NOTIFICAÇÃO URGENTE DE SEGURANÇA EM CAMPO

Nome do Produto: **bomba de Infusão GH, GH Plus e Bomba de Infusão PK**

Identificador da Ação de Campo: **RA-2018--03-01**

Tipo de Ação: **Notificação de Segurança sobre Correção em Campo**

Figura 1: “Back-plate” e localização da mola S5 na Bomba de infusão Alaris.

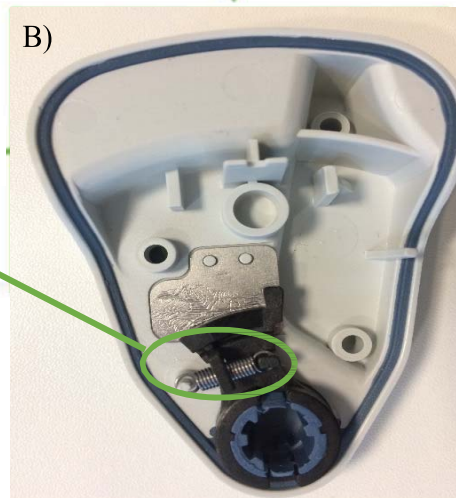
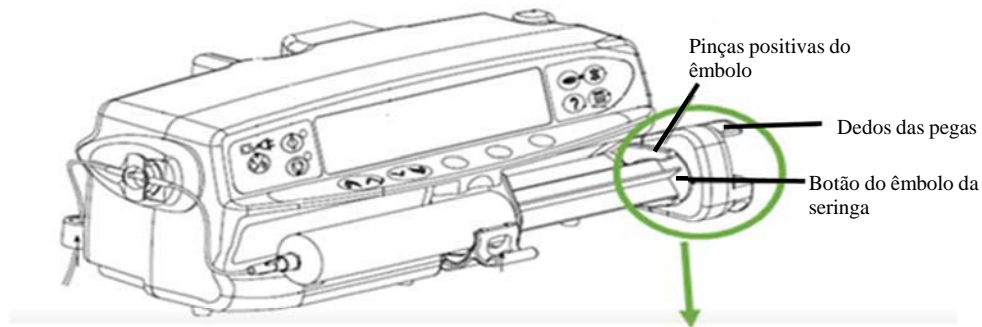
A BD identificou que a mola da transmissão (S5) da placa das pinças pode romper e impedir que as pinças prendam o êmbolo da seringa no mecanismo do suporte do êmbolo, o que origina uma pequena folga entre o botão do êmbolo da seringa e o mecanismo de transmissão da seringa. Consultar Figura 1

Em determinadas circunstâncias, a folga entre o botão do êmbolo da seringa e o “back-plate” pode resultar numa sobre-infusão clinicamente significativa. Consideramos que os pacientes que correm um maior risco, se houver pequenos volumes de fluidos por causa de sifonagem, são os pacientes neonatais e pediátricos, ou os pacientes aos quais sejam administrados medicamentos críticos, a taxas de infusão baixas.

Especificamente, a folga entre o botão do êmbolo da seringa e o “back-plate” pode originar as seguintes condições perigosas:

- 1) Sobre-infusão por causa de sifonagem da seringa de <math>< 1\text{mL}</math> (0,37 ml para seringas de 5 ml a 0,87 ml para seringas de 50 ml) de volume de fluidos; ou
- 2) O início retardado da infusão quando o sistema detecta que o botão do êmbolo da seringa não está em contato com o “back-plate”, e a ativação de um alarme Verificar Seringa.

Em atenção ao comprometimento da BD, cumpre-nos informar que estamos realizando uma ação corretiva nas suas bombas de infusão modelo GH / GH Plus e PK com o objetivo de substituir o design atual da mola da transmissão (S5) da placa de suporte do êmbolo da seringa por um design novo e melhorado. Esta peça encontra-se localizada no "*back- plate*" do suporte do êmbolo da seringa conforme apresentado na Figura 1 A) e B). Esta ação está sendo tomada para melhorar o desempenho, o nível de confiança da mola S5 e reduzir o risco de eventos adversos. Esta ação corretiva substitui a ação de substituição da mola S5 da Bomba de infusão Infusão modelo GH / GH Plus e PK, conforme RA-2017-02-02 - Alerta 2375 da Tecnovigilância em set/2017. Conseqüentemente, as ações necessárias relacionadas às disposições desta Notificação de Segurança devem ser realizadas logo que possível.

A) Nova mola (SKU 1000ME02157)

B) Novo “back-plate” (SKU 1000SP02113).

“Back-plate” do êmbolo

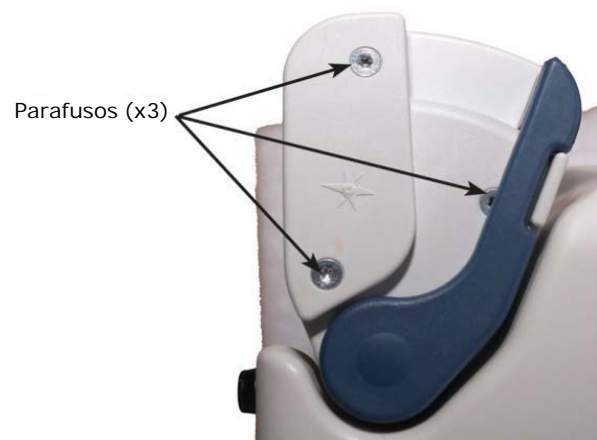
“Back-plate” antigo

1) Remova os três parafusos que fixam o “back-plate” do êmbolo.

2) Remova o “back-plate” do êmbolo.

Nota: Tenha cuidado ao remover, visto que as peças podem soltar-se. A colocação da bomba na vertical pode ajudar a manter os componentes na sua devida posição.

4) Reinstale o conjunto do “back-plate” do êmbolo de substituição.

5) Aparafuse os três parafusos no “back-plate” do êmbolo. Certifique-se de que o conjunto do “back-plate” está fixo.
